Veřejná zakázka: Sanatorium Pálava

Věc: Pokyn k variaci

Pokyn k Variaci č. 1: Trafostanice

Výkres D.1.17-001

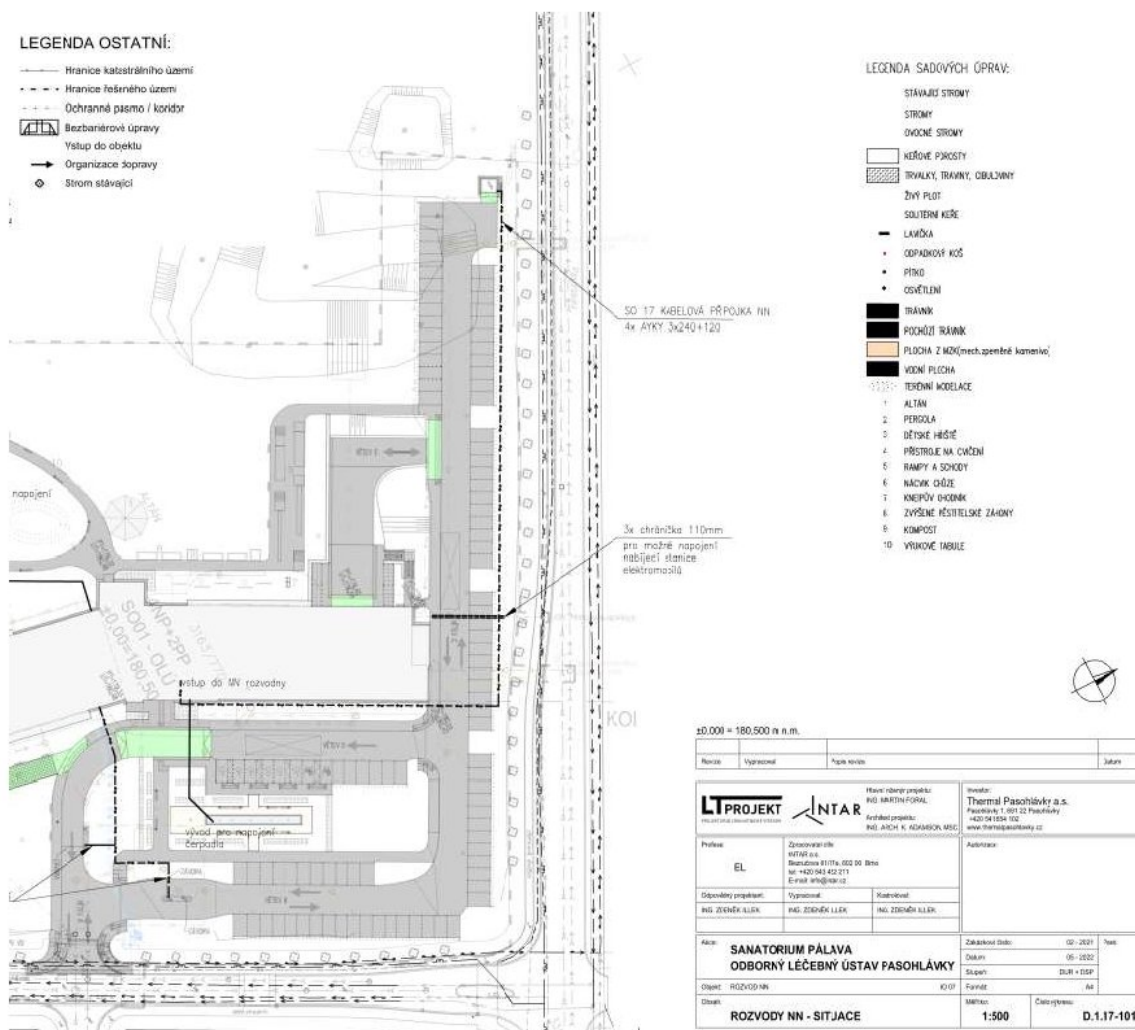
Variace se týká realizace nové trafostanice s kapacitou 1000kVA.

Bylo zjištěno, že stávající trafostanice není pro potřeby budovy dostačující (a není možné navýšení její kapacity na požadovanou hodnotu).

Tato variace zohledňuje řešení navýšení potřeby elektrické energie na kapacitu 1000kVA formou návrhu nové trafostanice dle projektové dokumentace zpracované v 4/2024, jenž je dostupná na CDE Dalux. Nová trafostanice obsahuje i zařízení (skladbu polí RRR s rozvaděčem bez podélné spojky) dodávané distributorem energie – společností EG.D a.s.; zařízení dodávané distributorem a zhotovitelem musí být kompatibilní.

Dle předložené energetické bilance ze dne 9.2.2024 byla stanovena potřeba kapacity budovy na 1000kVA.

- Instalace nové trafostanice 1000 kVA v nové pozici (stávající bude užita jako zdroj v průběhu realizace). Tato varianta znamená přerušeni dodávky v řádu dnů při přepojování, zajištění dostatečné kapacity i pro možné budoucí navýšení (nové přístroje, elektromobilita,

Technický popis nové trafostanice. Výstavba nové betonové kioskové trafostanice PET® MAXI 6030, o půdorysných rozměrech 608 x 300 cm, s pultovou střechou a základovou vanou. Trafostanice je tří-prostorová, s vnitřní obsluhou, včetně části technologického vybavení. Stavební část je v základním provedení, tj. probarvená fasáda, dveře a žaluzie v provedení žárově zinkovaná ocel a hliník, okapy a svody.

V trafostanici v rozvodně VN, bude provedena příprava pro osazení distribuční části rozvaděče VN 22 kV, Rozvaděč Siemens 8DJH 10 typu RRR (dodávka i montáž distributor). Odběratelská část – rozvaděč VN Siemens MT bude propojena s distribuční částí kabelovými propoji. V obvodové stěně rozvodny VN bude osazena skříň měření SOM, vybavená dle požadavků distributora. V rozvodně NN bude osazen rozvaděč RH1 (2 pole) - In 1600 A s výbavou a rozvaděčem AXY+24VDC. V trafostanici v samostatném stanovišti T1, bude osazen jeden suchý transformátor DTTHZ2N 1000/20 1000 kVA; 22/0,4 kV; IP00; vinutí Al; Ecodesign 2 vč. tlumiče vibrací a hluku. Součástí provedení jsou kabelové průchodky pro kabely VN, NN i optiky a systémová těsnící víka pro zatěsnění kabelů NN. Součástí trafostanice jsou dále přípojnicový propoj mezi distributorskou částí Rvn a odběratelskou částí Rvn, kabelové propoje VN a NN, vnitřní elektroinstalace, pospojování a zřízení venkovní zemnicí soustavy, včetně montážního materiálu a montážních prací. Kontrola staveniště před pokládkou a doprava a pokládka stanice na místě autojezádem s vyložením do 6 metrů, včetně dozbrojení na místě a předání s potřebnou předávací dokumentací.

Součástí variace je dále vypracování DPS vlastní trafostanice a dále zpracování změn v DPS části silnoproudu – navýšení počtu přírodních napájecích kabelů (Dle původního požadavku 4 kabelů AYKY 3x240+120 na nový počet 7 kabelů AYKY 3x240+120), úprava hlavního rozvaděče RH v objektu (počet svorkovnic, zvětšení kabelových žlabů, navýšení objektového jističe).
